BESCHLUSSVORSCHLAG

ZUR 3. ÄNDERUNG DES AMTSFLÄCHENNUTZUNGSPLANES

LÜBBENOW NR. 2, HIER: TEILBEREICH 2,

DER GEMEINDE UCKERLAND

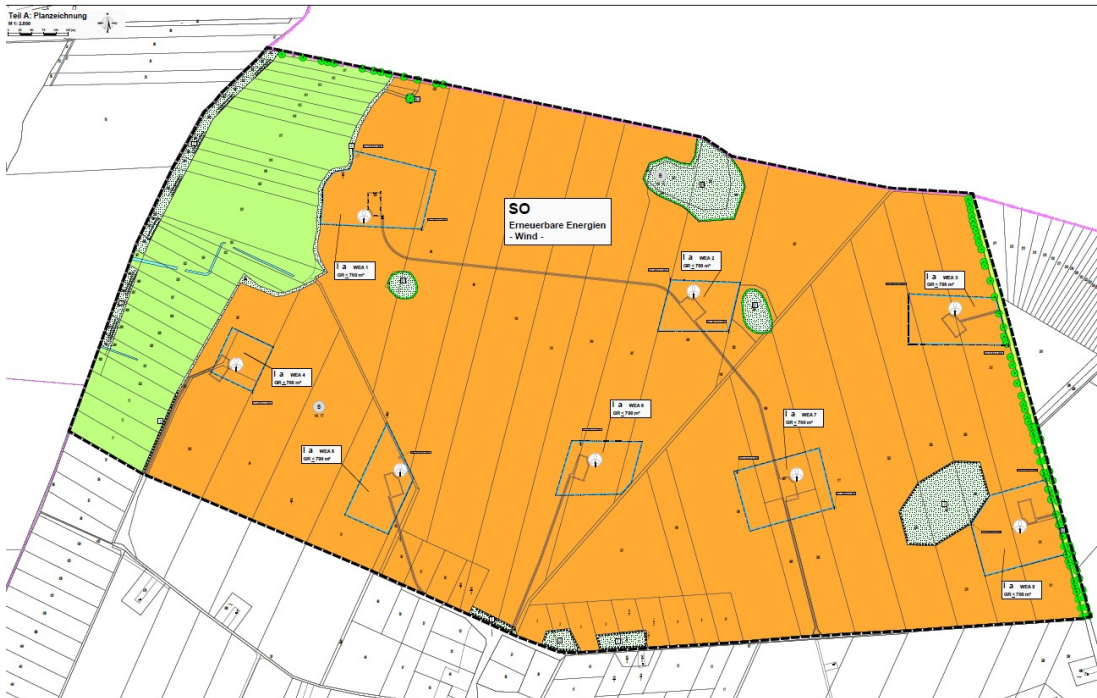
Der vorliegende Bebauungsplan befasst sich zwar mit dem Belang der Windenergienutzung, sollte aber die dargelegte Problematik entsprechend eindeutig behandeln. Eine dahingehend eindeutige textliche Festlegung, welche den Vorrang der Windenergie auf der gesamten Fläche dauerhaft sicherstellt, geht aus dem Planentwurf bisher nicht hervor.

Zudem ist sicherzustellen, dass im Geltungsbereich des vorliegenden Bebauungsplans weiterhin die Überstreichungen durch die Rotoren von Windenergieanlagen, welche im Vorranggebiet Windenergienutzung des integrierten Regionalplans aber außerhalb des Geltungsbereichs des vorliegenden Bebauungsplans verortet sind, zulässig ist und nicht auf Windenergieanlagen im Geltungsbereich des Bebauungsplans beschränkt wird. Gleiches gilt für Nebenanlagen von Windenergieanlagen im Vorranggebiet Windenergienutzung.

Für eine Übereinstimmung mit den Zielen der Raumordnung ist eine den Hinweisen entsprechende Anpassung des Planwerks erforderlich.

Die Stellungnahme wird daher **dahingehend berücksichtigt**, dass im parallellaufenden vorhabenbezogenen Bebauungsplan Nr. 2, 2. Änderung der Text Nr. 6.1 klarer wie folgt angepasst wird:

„Die Aufstellung von Solarmodulen innerhalb der überbaubaren Grundstücksflächen hat so zu erfolgen, dass die Windenergienutzung im Bereich des Bebauungsplanes Nr. 2 und seinen Änderungen jederzeit Vorrang vor der Nutzung zur Errichtung und Betrieb von Solarmodulen hat. Bei Erteilung der Genehmigung zum Bau oder Repowering einer oder mehrerer Windenergieanlagen (nach BImSchG) innerhalb des Bebauungsplanes Nr. 2, 2. Änderung, wird die Nutzung für die Errichtung und den Betrieb von Solarmodulen im Bereich der für die Errichtung und den Betrieb dieser Windkraftanlagen nötigen Flächen unzulässig.“

Abbildung 1: Ausschnitt aus MoorFIS 2021 (l.) und Bestands- und Konfliktplan (r.)

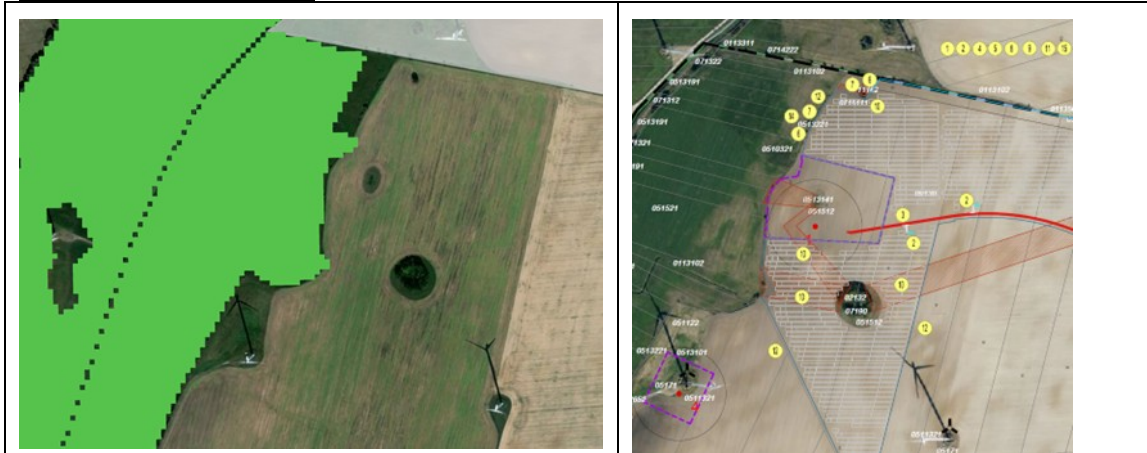
Laut aktueller Moorbodenkundlicher Karte (MoorFIS 2021) befinden sich im Vorhabengebiet und angrenzend Erd- und Mulmniedermoore unterschiedlicher Mächtigkeit <https://geo.brandenburg.de/> (Übersichtskarte, Anlage) Dies ist bei der Planung entsprechend zu berücksichtigen.

Wie aus Abbildung 1 zu erkennen ist, werden die Moorböden (in Abbildung 1 links die grün dargestellten Flächen) von der Planung nicht berührt.
